TECHNISCHE INFORMATION

Datum: 05.07.2022
TI: 1122
Automatentyp/en: Robimat X-Serie

Alternativer Sicherheitstrennschalter Robimat X-Serie

Artikelnummer: 985 14 065 48

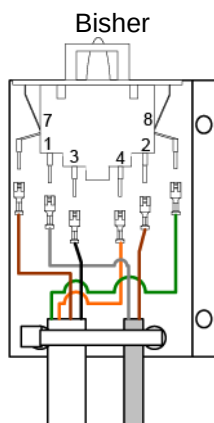
Aufgrund der teilweisen schwierigen Beschaffungssituation kam es bei einem unserer Lieferanten zu einem Engpass. Um Sie weiterhin mit Automaten beliefern zu können, wurde in den X-Serien Geräten (XS / XM / XL) ein alternativer Sicherheitstrennschalter verbaut. Da die Dimensionierung der Anschlüsse des alternativen Sicherheitstrennschalters abweichend ist, musste auch das Kabel „KV-Türkontaktschalter“ angepasst werden.

Bis Seriennummer 90517951:
Bisheriger Sicherheitstrennschalter: 985 14 065 48

Ab Seriennummer 90517951:
Neuer Sicherheitstrennschalter: 985 14 065 27
